南海佛学院二期项目 设计调整

2025年06月

建设单位：南海佛学院建设指挥部

设计单位：中元国际（海南）工程设计研究院有限公司

H3副教授公寓一层平面图

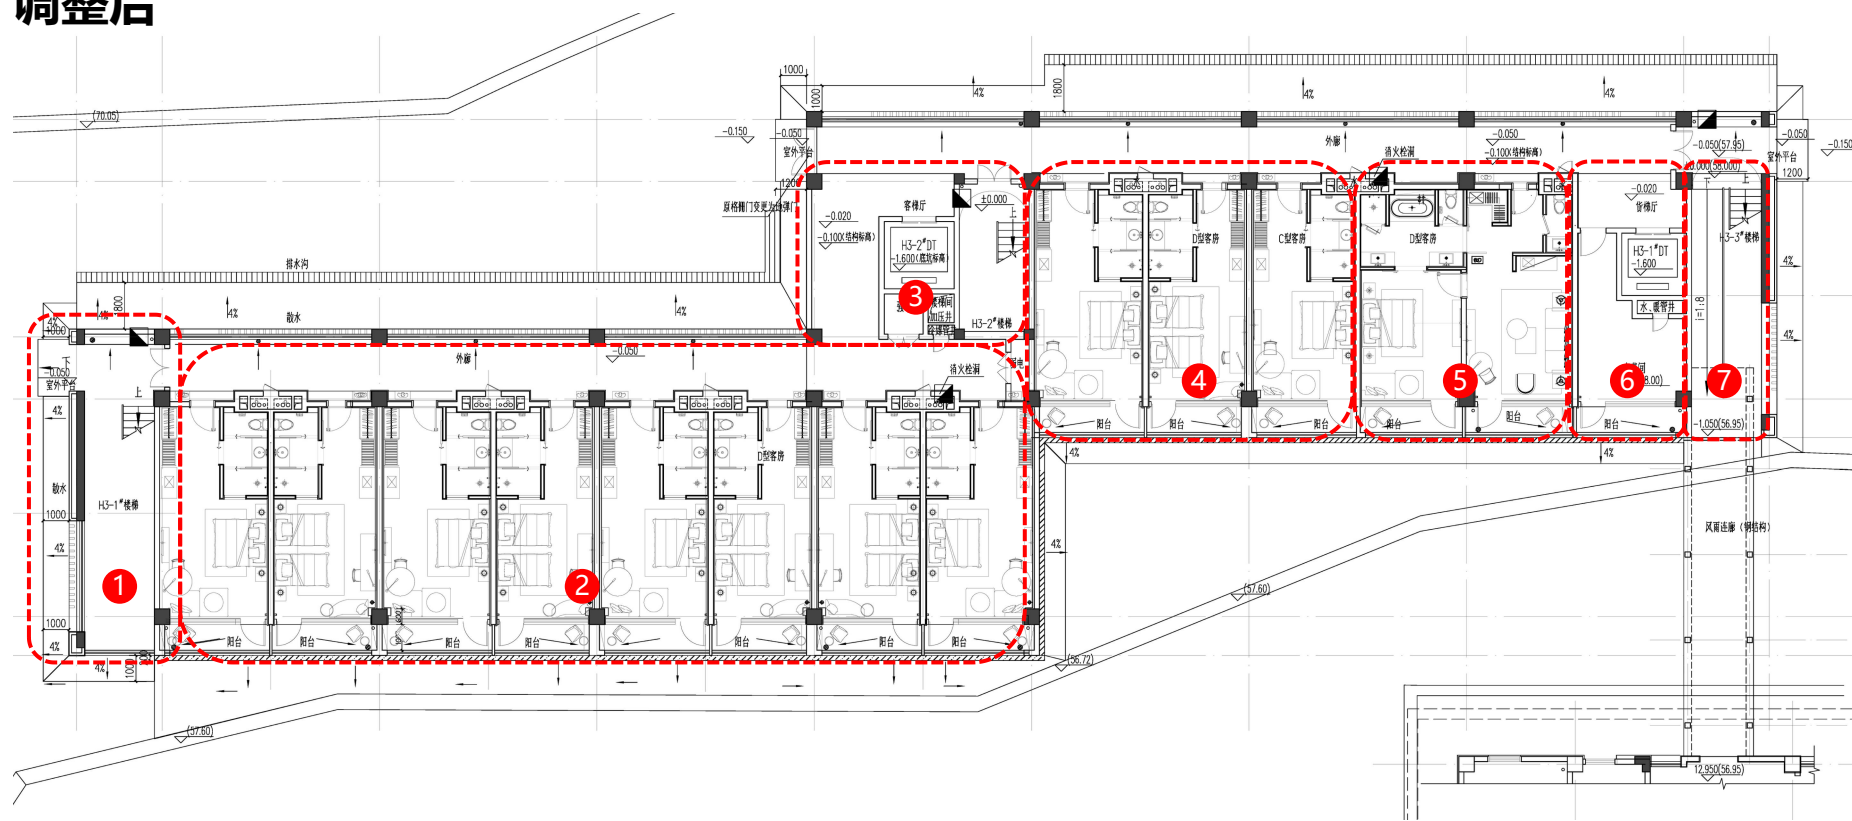
1. 调整楼梯间尺寸。
2. 布草间、商务中心、大堂和办公功能调整为客房。
3. 调整楼梯电梯布局。
4. 优化客房卫生间尺寸。
5. 新增D型客房布局。
6. 客房改为布草间，增加货梯。
7. 楼梯间增加坡道。

本层建筑面积由790.64m²调整为752.49m²。

本层计容面积由717.00m²调整为752.49m²。

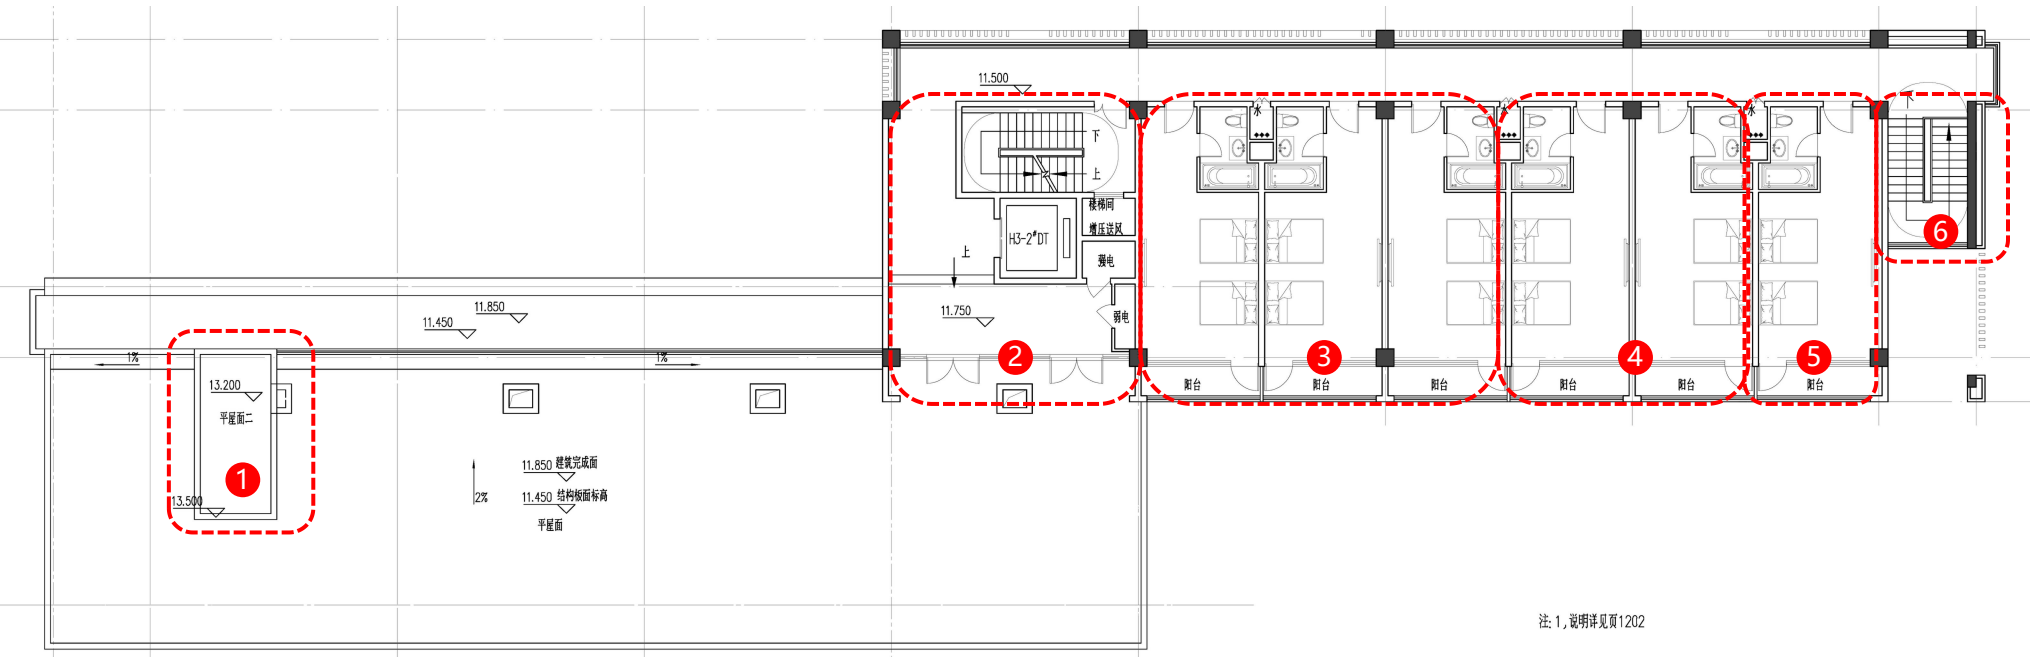
1. 布草间调整为客房。
2. 优化客房卫生间尺寸。
3. 调整雨棚位置和尺寸。
4. 调整楼梯电梯布局。
5. 新增D型客房布局。
6. 客房改为布草间，增加货梯。
7. 调整楼梯间尺寸。

本层建筑面积由746.18m²调整为754.25m²。

H3副教授公寓四层平面图

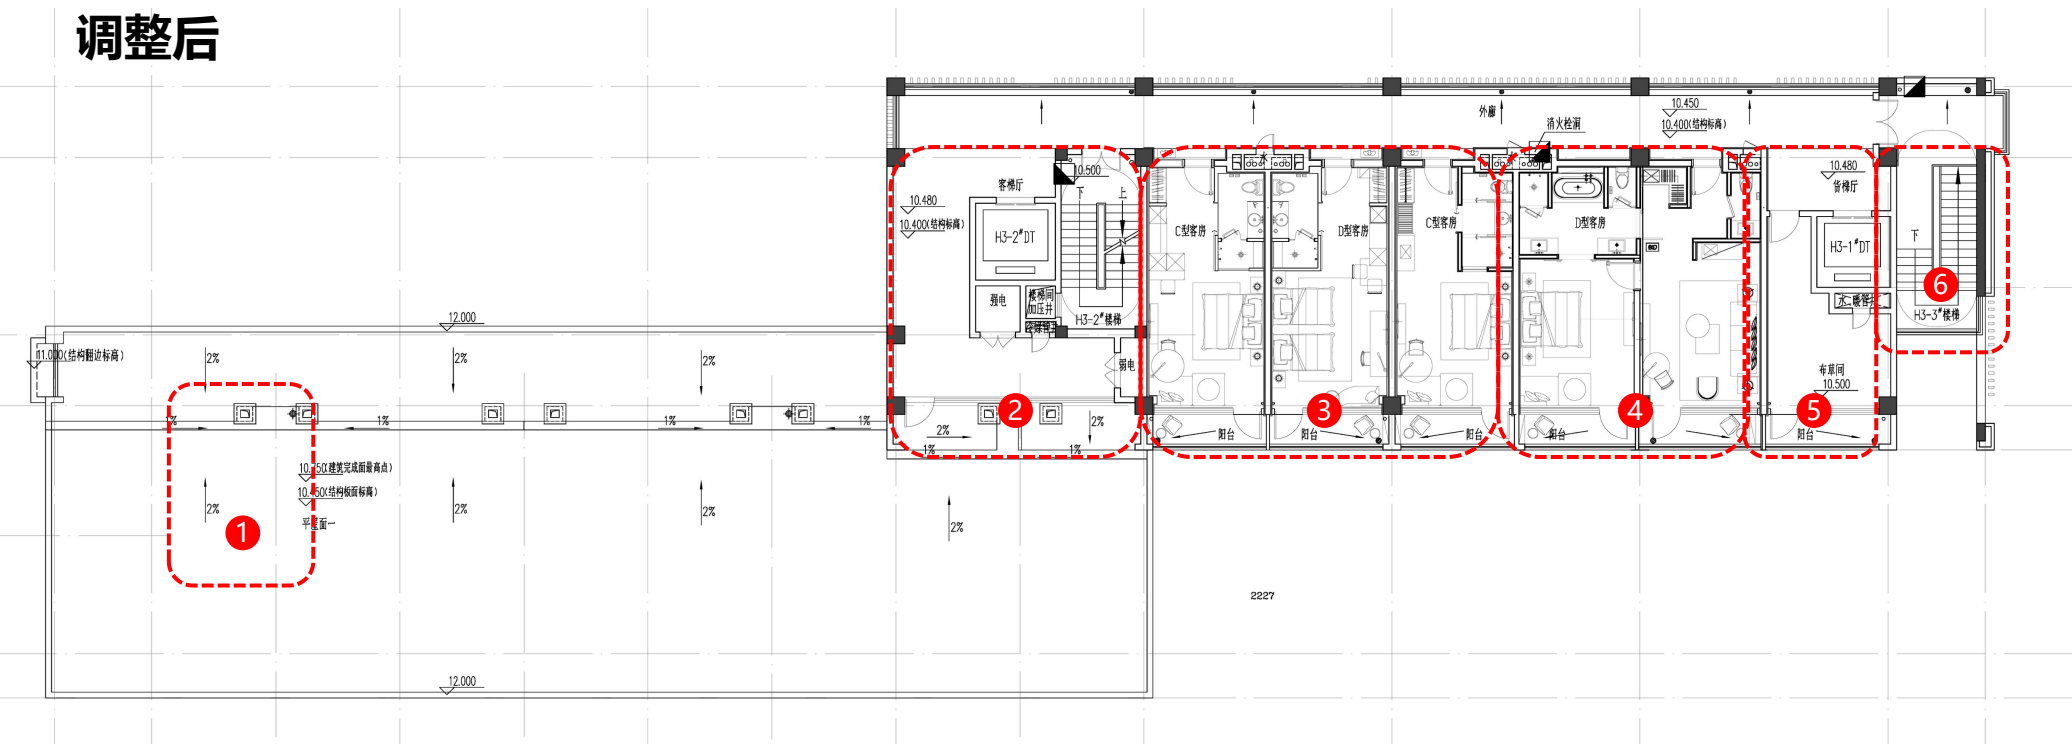
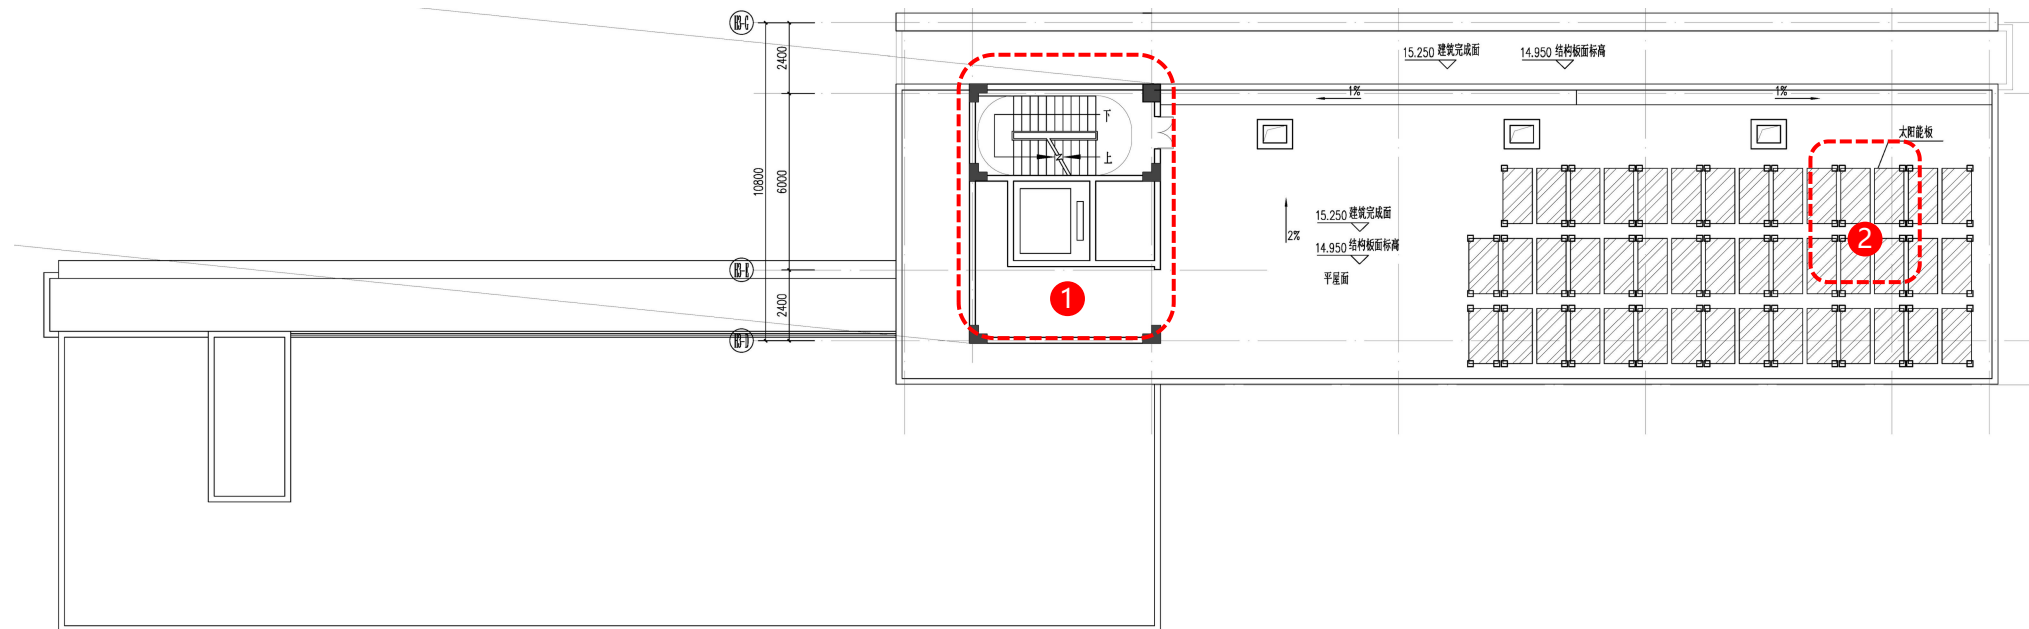
1. 取消屋面机房。
2. 调整楼梯电梯布局。
3. 优化客房卫生间尺寸。
4. 新增D型客房布局。
5. 客房改为布草间, 增加货梯。
6. 调整楼梯间尺寸。

本层建筑面积由363.94m²调整为388.34m²。
 本层计容面积由363.94m²调整为388.34m²。
 本层不计容面积未变化。

H3副教授公寓屋顶层平面图

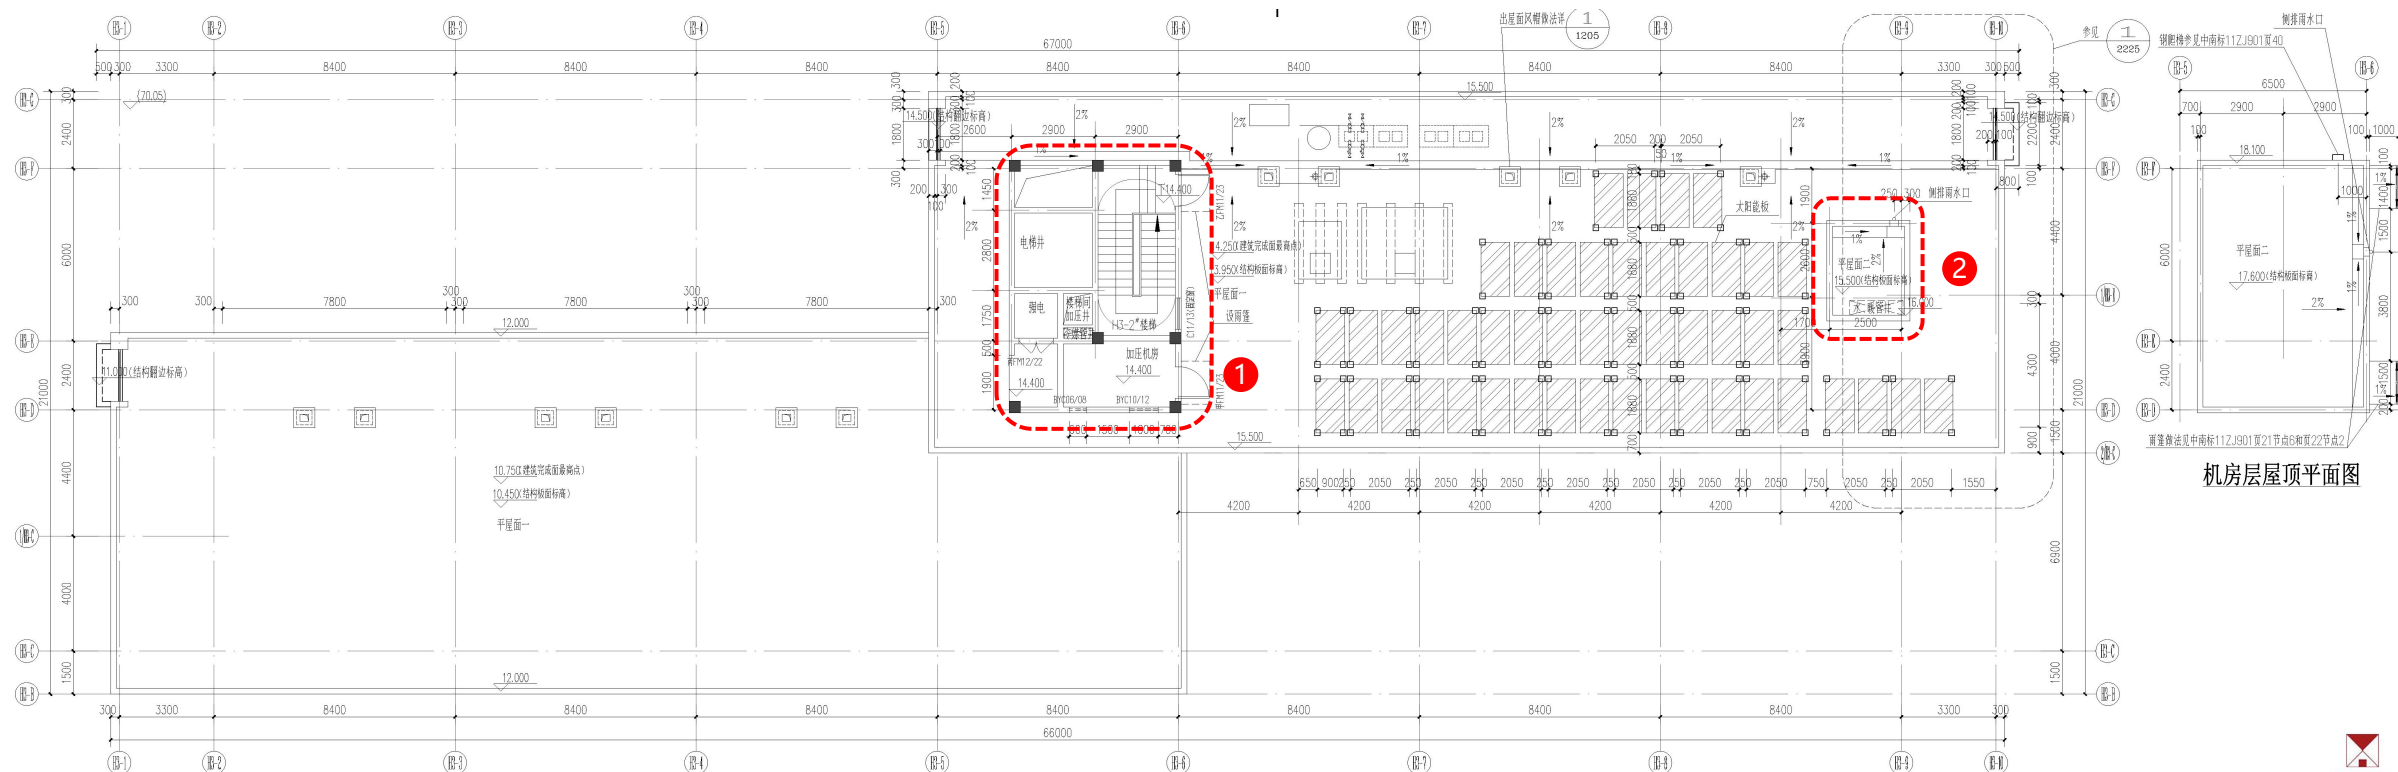
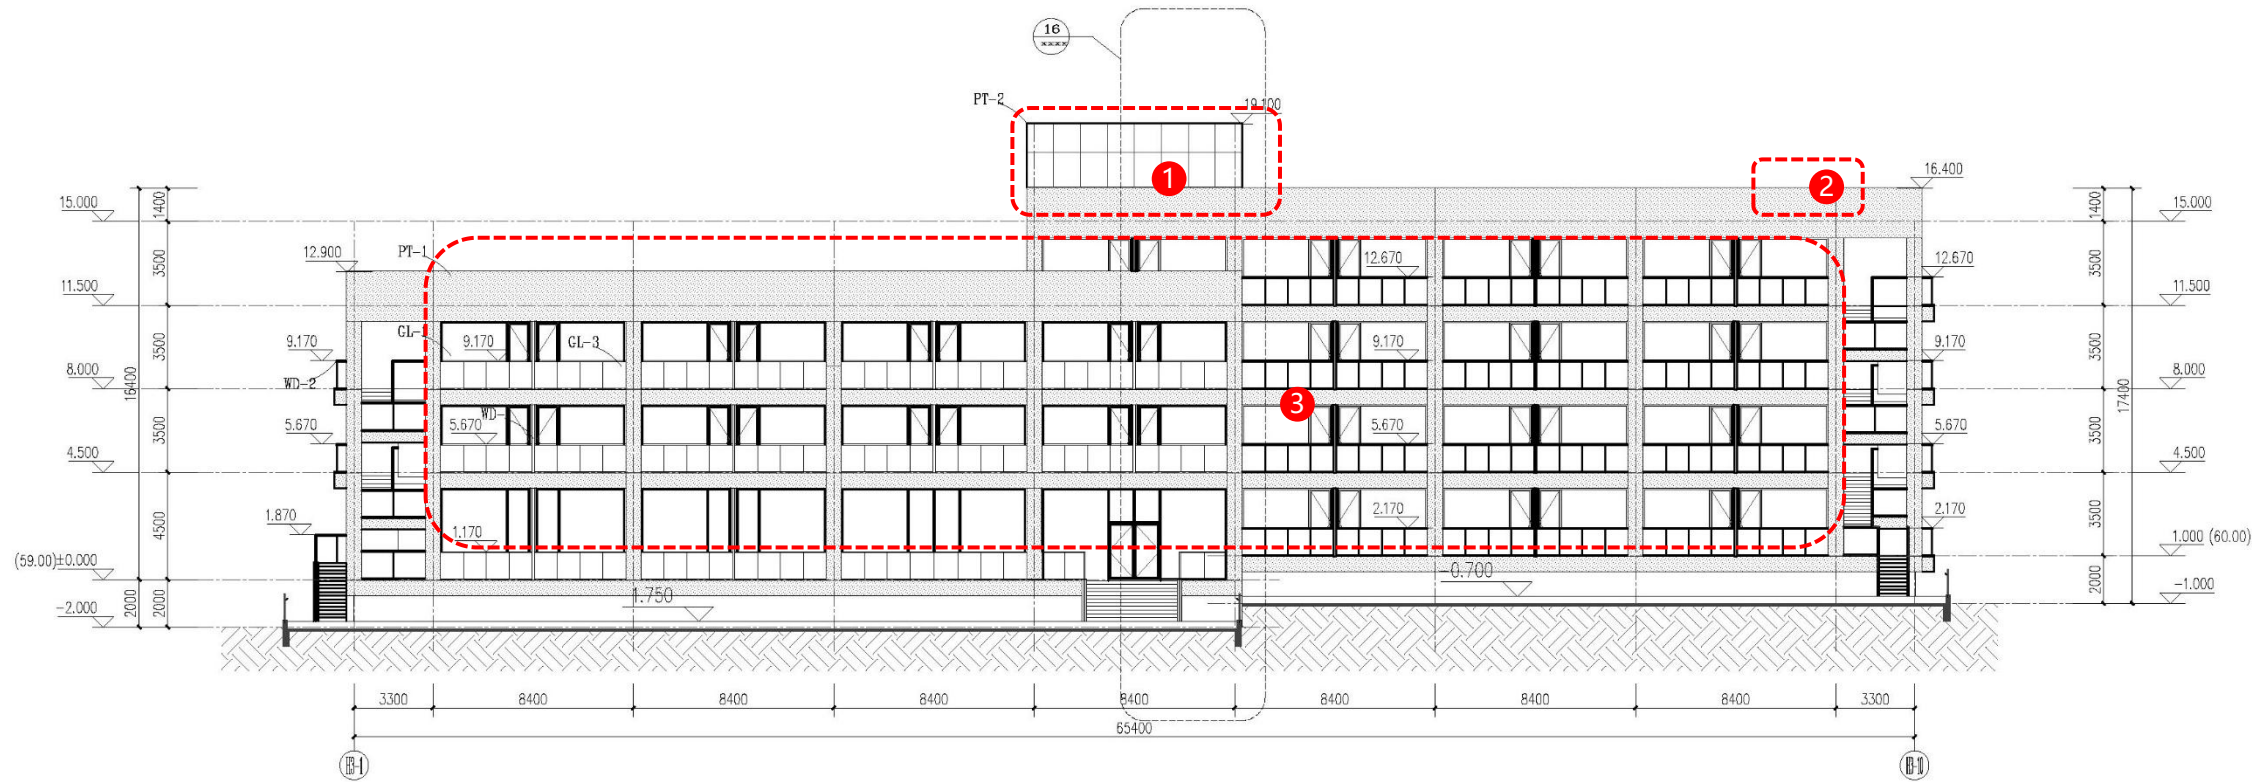
1. 调整楼梯电梯布局，增加加压机房。
2. 增加出屋面机房。

本层建筑面积由57.20m²调整为52.80m²。
